改善箇所説明図

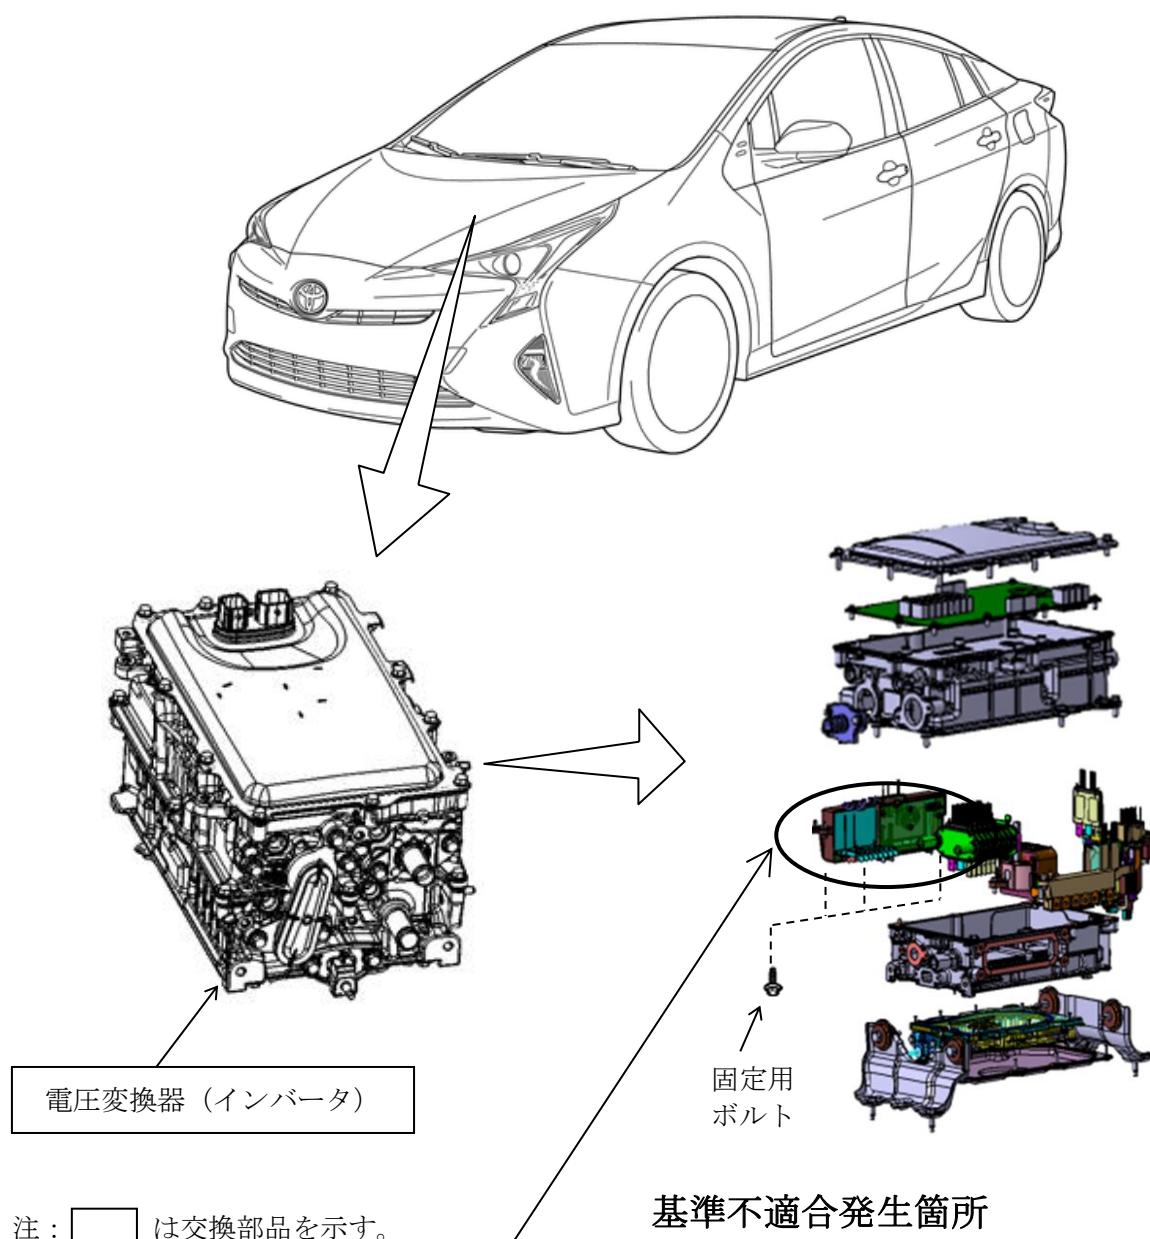
ハイブリッドシステムの電圧変換器（インバータ）において、製造工程での異常処置が不適切なため、コンデンサが電圧変換器本体にボルト締結されず、端子のみで支持されているものがある。そのため、走行振動により端子が折損して警告灯が点灯し、最悪の場合、走行不能となるおそれがある。

全車両、電圧変換器を良品と交換する。

識別：改善済車両には車台番号打刻のハイフン位置下部に黄色ペイントを塗布する。
